En respuesta al Memorando **DEEIA-0422-1504-2022**, remitimos el informe técnico de inspección N° **SSHCH-034-2022**, por parte de la Sección de Seguridad Hídrica, sobre el proyecto Cat. II “**ESTUDIO, DISEÑO Y CONSTRUCCION DE OBRAS PARA LA REHABILITACION DEL SISTEMA DE ACUEDUCTO DE LA COMUNIDAD DE VOLCÁN, DISTRITO DE TIERRAS ALTAS, PROVINCIA DE CHIRIQUI**” promovido por **INSTITUTO DE ACUEDUCTOS Y ALCANTARILLADOS NACIONALES (IDAAN)** “**ESTUDIO, DISEÑO Y CONSTRUCCION DE OBRAS PARA LA REHABILITACION DEL SISTEMA DE ACUEDUCTO DE LA COMUNIDAD DE VOLCÁN, DISTRITO DE TIERRAS ALTAS, PROVINCIA DE CHIRIQUI**” promovido por **INSTITUTO DE ACUEDUCTOS Y ALCANTARILLADOS NACIONALES (IDAAN)**” promovido por **INSTITUTO DE ACUEDUCTOS Y ALCANTARILLADOS NACIONALES (IDAAN)**”.

INFORME TECNICO DE INSPECCIÓN N°. SSHCH-034-2022

ASUNTO	Atender solicitud de la Sección de Evaluación de Impacto Ambiental en la cual se solicita apoyo técnico para realizar inspección de campo como parte del proceso de evaluación del proyecto denominado “Estudio, Diseño y Construcción de Obras para la Rehabilitación del Sistema de Acueducto de la Comunidad de Volcán” presentado por INSTITUTO DE ACUEDUCTO Y ALCANTARILLADOS N

Área de captación propuesta por el IDAAN, Quebrada Tizingal – coordenadas 317873 mE ; 975211 mN. Fuente: **SSHCH (2022)**

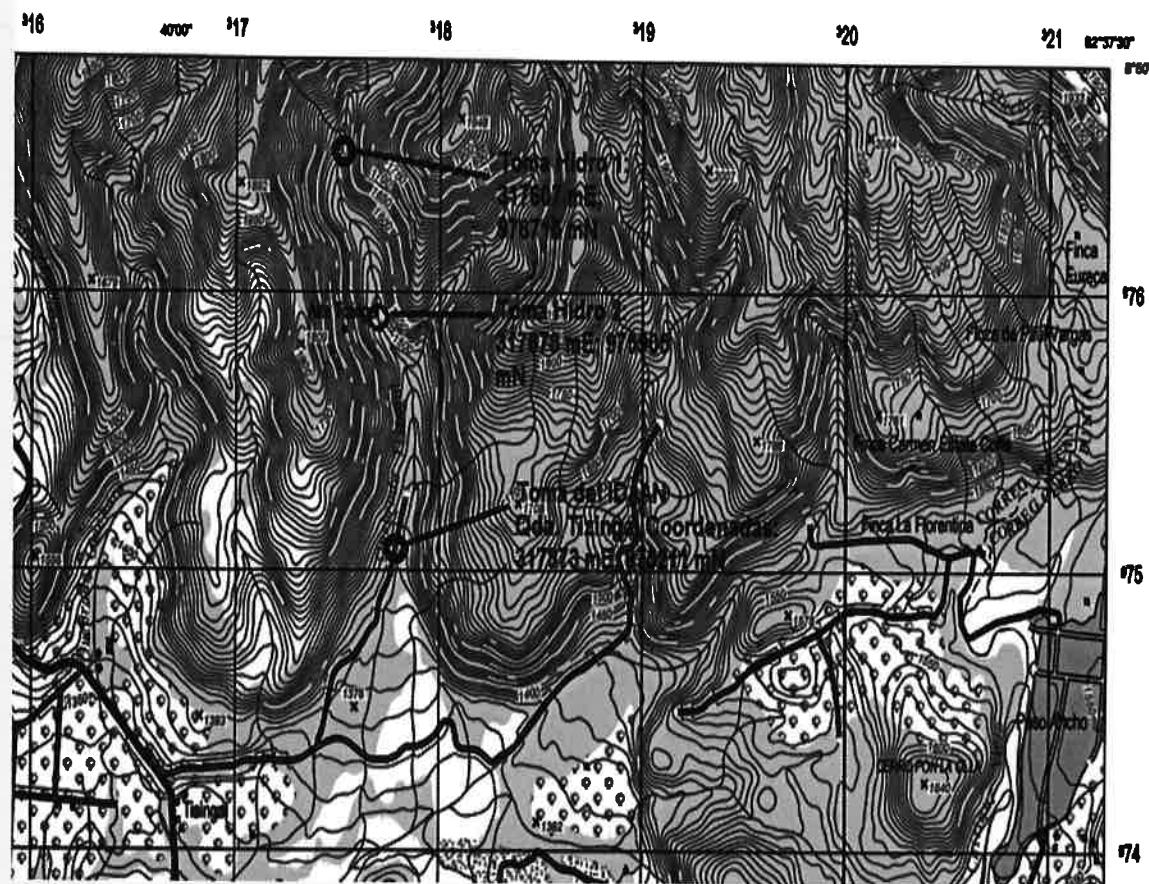
- ❖ La fuente hídrica Quebrada Tizingal, se encuentra tipificada como una quebrada permanente, sin embargo la misma presenta una drástica disminución de caudal en la época seca del año (enero – abril), actualmente la fuente hídrica posee 10 concesiones para uso de agua, para usos Hidroeléctricos, Doméstico, Agrícola, Belleza escénica, Recreativo y Turístico, de las cuales siete (7) se sitúan aguas abajo del punto de toma del IDAAN y tres (3) aguas arriba. Es importante destacar que a aproximadamente 1,665 metros aguas arriba del sitio de toma propuesto por el IDAAN, se encuentra ubicado un proyecto hidroeléctrico y 875 metros aguas abajo de este, otra concesión de agua con fines hidroeléctricos, actualmente ambos proyectos no se encuentran operativos, producto de los estragos ocasionados por los huracanes ETA e IOTA, no obstante las concesiones de agua para estos proyectos se encuentran activas, el caudal aproximado otorgado para estos proyectos

- ❖ Las metodologías empleadas para la estimación de caudales de la Quebrada Tizingal, polígonos de Thiessen, Isoyetas y promedio aritmético, a pesar de ser bastante precisas poseen márgenes de error, esto sin considerar que los datos empleados para estas operaciones son datos históricos de estaciones pluviométricas, que actualmente no cuentan con una data actualizada, teniendo presente el cambio climático y los diversos fenómenos que azotan año tras año nuestro país, es de vital importancia contar con datos actualizados que nos permitan conocer el caudal real de la Quebrada Tizingal en ambas épocas del año, con el fin de tomar decisiones concretas, sin afectar a usuarios actuales. En consecuencia de ello, se debe solicitar al promotor dos aforos en la época lluviosa (mayo – diciembre) y uno en la época seca (enero – abril).

- ❖ Se recomienda que al momento de realizar la desviación de la Quebrada Tizingal, se tengan en consideración los usuarios formales del recurso hídrico aguas abajo, a fin de que la obra no cause afectaciones en el suministro de agua de dichos usuarios.
- ❖ Para los trabajos de construcción y mitigación de partículas en suspensión se recomienda al promotor tramitar los permisos para uso temporal de agua en el Ministerio de Ambiente, en el cumplimiento del Decreto Ley N° 35 del 22 de septiembre de 1966.
- ❖ Se recomienda cumplir con los compromisos establecidos dentro del EslA y ceñirse a lo planteado en el Estudio Hidrológico con el propósito de preservar la fuente hídrica y evitar posibles contaminaciones.
